ZP/PN/10/2011/DI/39

Odpowiedzi na zapytania

WYJAŚNIENIA TREŚCI SIWZ, PYTANIA, ODPOWIEDZI i MODYFIKACJE.

Nr sprawy: ZP/PN/10/2011/DI

Rys. 1 (dot. odpowiedzi na pyt. 1)

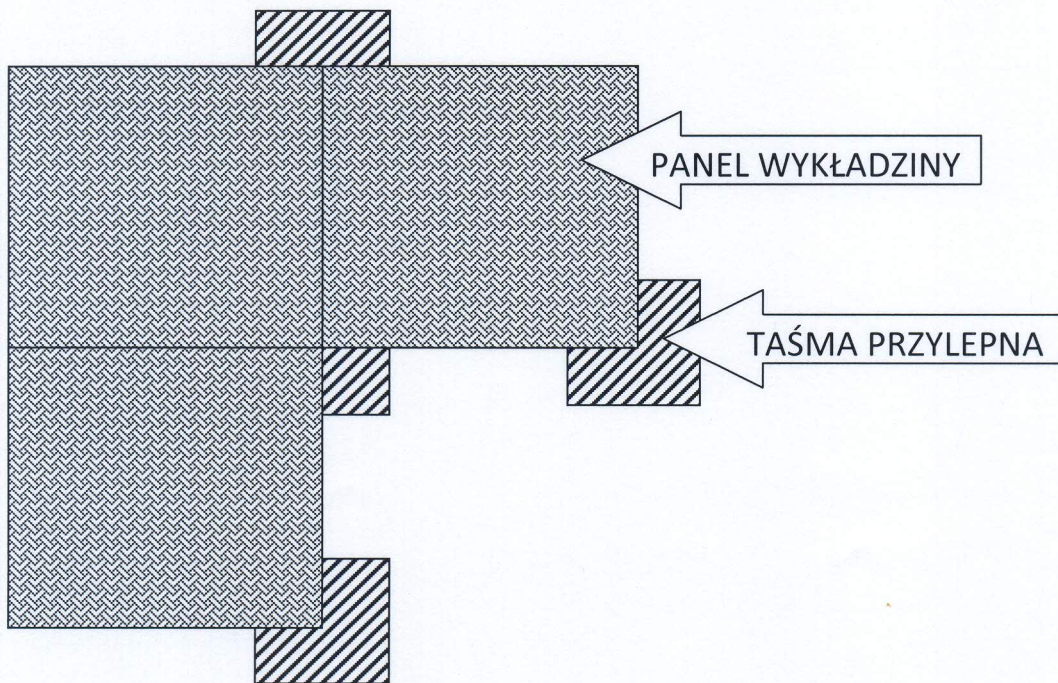
1.	<p>PYTANIE nr.1 Prosimy o wyjaśnienie technologicznego sposobu montażu poszczególnych wykładzin (płyn antypoślizgowy, taśma dwustronna).</p>	<p>1. <u>Wykładzina podłogowa panelowa</u> Zamawiający nie dopuszcza żadnej formy montażu naruszającej podłoże (wykładzina PVC w Hali Stulecia, lastrico w Regionalnym Centrum Turystyki Biznesowej (RCTB)). Jedną z akceptowalnych możliwości montażu to klejenie rogów paneli taśmą jednostronnie przyklepną tak, aby od strony podłoża była część nie klejąca (patrz w załączeniu rys. 1). Wskazane jest wykończenie montażu w postaci listew.</p> <p>2. <u>Wykładzina podłogowa w brytach</u> Montaż wykładziny podłogowej w brytach nie jest przedmiotem zamówienia.</p> <p>3. <u>Wykładzina zabezpieczająca</u> Montaż wykładziny zabezpieczającej nie jest przedmiotem zamówienia.</p>
